CÔNG TY CỔ PHẦN XÂY DỰNG VÀ KINH DOANH ĐỊA ỐC HÒA BÌNH HOA BINH CONSTRUCTION AND REAL ESTATE CORPORATION

SUMMARY REQUEST

From: BIM Department-Hoa Binh Corporation.

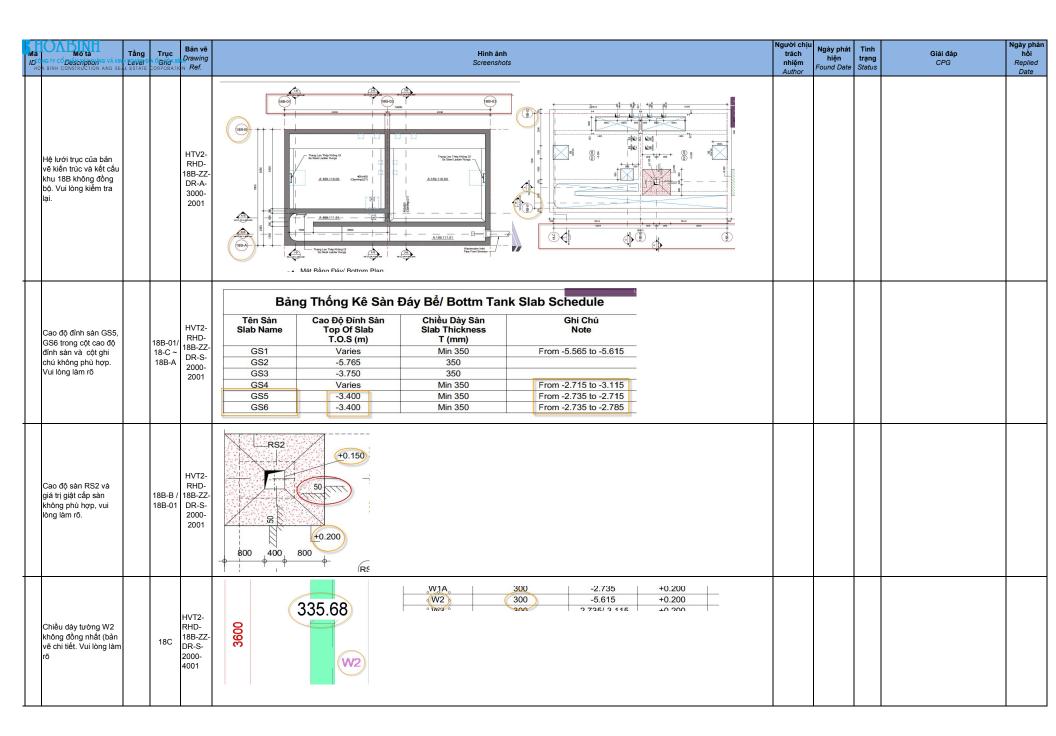
Ma Mo ta Tàng Trục Bản V ID NGTY CÓ DESCRIPTION GO VÀ KIN LEVER DA GONG A DIRECTION AND REAL ESTATE DORPORATION REF.		Người chịu trách nhiệm Author	Ngày phát hiện Found Date	Tình trạng Status	Giải đấp CPG	Ngày phản hồi Replied Date
Vị tri các lỗ mở sản đình bễ trong bản vẽ kiến trúc và kết cấu không khớp nhau. Vui lòng kiểm tra lại ZZ-DR. 3000- 2002	A 189 112 203 200 200 1 1 1 1 203 200 200 1 1 203 200 200 200 200 200 200 200 200 200					
HVT2- RHD-13 Vị tri các lỗ mở sản đỉnh bể trong bản vẽ kiến trúc và kết cấu Không khớp nhau. Vui lòng kiểm tra lại ZZ-DR 3000- 2002	250-250 10

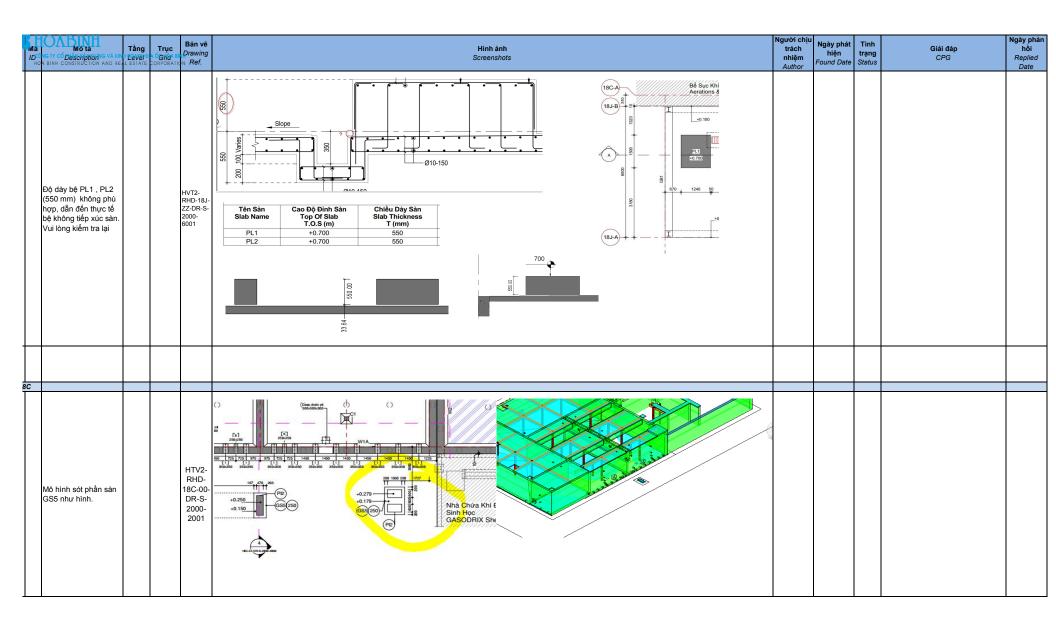
Ma Mo ta ID: NGTY CO DESCRIPTION OF VA KIN HOA BINH CONSTRUCTION AND RE	Tầng NH Leve P AL ESTATE	Truc A ÓGHA BÌI CORPORATIO	Bản vẽ Drawing N Ref.	Hình ảnh Screenshots	Người chịu trách nhiệm Author	hiện	Tình trạng Status	Giải đán	Ngày phản hồi Replied Date
Lưới trục 18M-02 của bản vẽ kiến trúc và kết cấu khu 18M không đồng bộ. Vui lòng kiểm tra lại.		18W-02	HTV2- RHD- 18M-ZZ- DR-A- 3000- 2001 và HVT2- RHD- 18M-ZZ- DR-S- 2000- 8001	(8M-O) (18M-O)					
Chiều dày bệ PL1 không phù hợp so với cao độ đình bể. Vui lòng làm rõ.	18H-B ~ 18H- A		HVT2- RHD- 18H-ZZ- DR-S- 2000- 8001 và HTV2- RHD- 18H-ZZ- DR-A- 3000- 2001	Tên Bệ Slab Name Cao Độ Đình Bệ Plinth Thickness T (mm) PL1 +0.300 430 Augustian Top Of Slab T.O.S (m) Plinth Thickness T (mm) PL1 +0.300 430 Concrete Plinth To Be Pox Atter Mouring Of Anchor Equipment 10,250 Primary Plinth To Be District Top Of Slab T (mm) Primary Plinth To Be Pox Atter Mouring Of Anchor Equipment 10,250
